## Vysvětlení zadávacích podmínek č. 8

**Název VZ:** Novostavba tělocvičny ZŠ F-M, ul. Jana Čapka 2555

**Číslo VZ:** P25V00000017

## Dřevěná odpružená palubová podlaha VLD 19 + trojitý pružný rošt - skladby-fezy

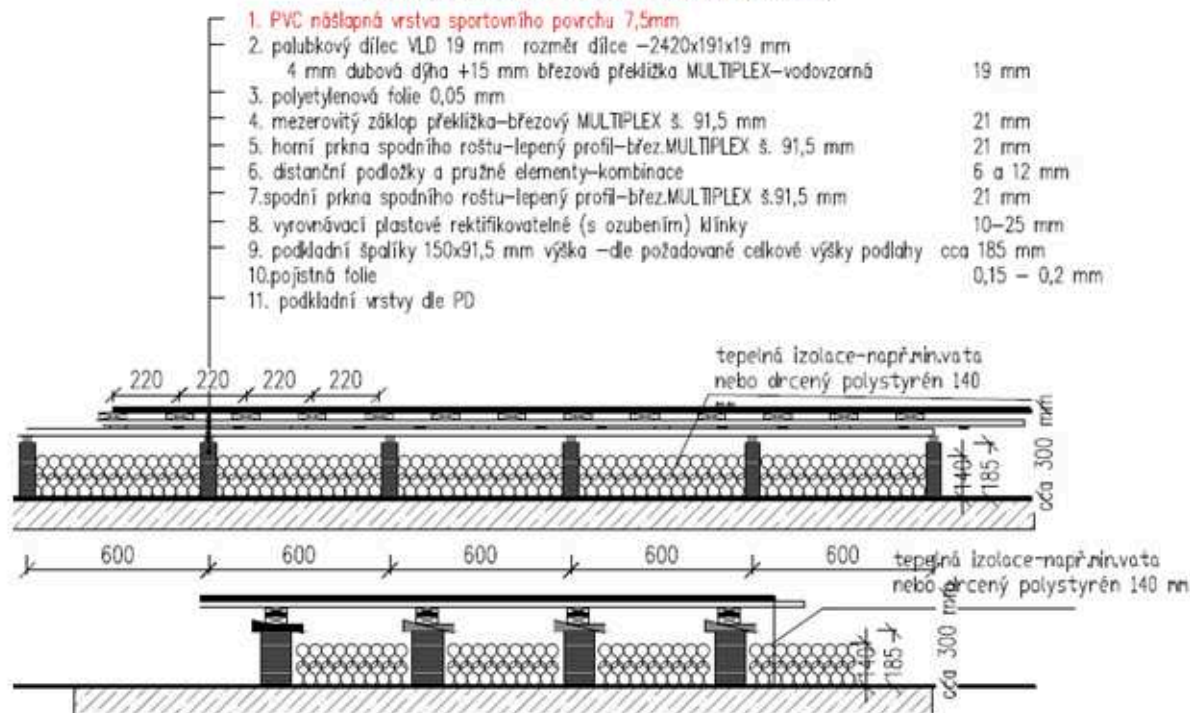
V rámci probíhajícího VŘ na generálního dodavatele stavby, se na Vás obracím jako zástupce investora s informací k navrženému řešení sportovní podlahy.

Víte, že uvedená skladba neodpovídá požadavkům ČSN ani DIN normy ve věci výkonových parametrů podlahy?  
Dle mého názoru a odborných znalostí se jedná o technický nesmysl a nepochopení věci.

Jak je navrženo, tak se jedná o míchání požadavků a pojmů, které zejména prodražuje provedení podlahy a výsledné měření celku (dřevěný rošt +VLD a nahoře PVC) nikdy nebude splňovat požadavky viz. Příloha.

V případě Vašeho zájmu, mohu nabídnout argumenty a správné technické řešení plošně elastické podlahy pro univerzální použití pro většinu provozovaných sportů včetně certifikace.

Celková úspora při změně skladby může být až cca 40 %, což při ploše haly cca 1.100 m<sup>2</sup> je téměř 1.mio Kč

Tazatelem předložená skladba tak, jak je zobrazena v obdržném emailu, je překonanou verzí, která byla použita do dokumentace pro změnu stavby před dokončením. Výsledná skladba v DPS je jiná.

Obecně kombinaci podkladního dřevěného, pružného roštu s nášlapnou vrstvou ze sportovní podlahoviny, nám byla doporučena výrobcem dané sportovní vrstvy s tím, že takováto kombinace dražší sice je, ale nejlépe odpovídá použití souvrství pro různé hmotnostní kategorie sportovců (děti / dospělí). Tedy že školní žáci při své nižší hmotnosti nebudou moci využívat výhod pružnosti dřeva, které pruží až od určitého zatížení, naopak využijí pružnosti nášlapné vrstvy. Dospělí sportovci pak budou těžit z výhod celého souvrství.
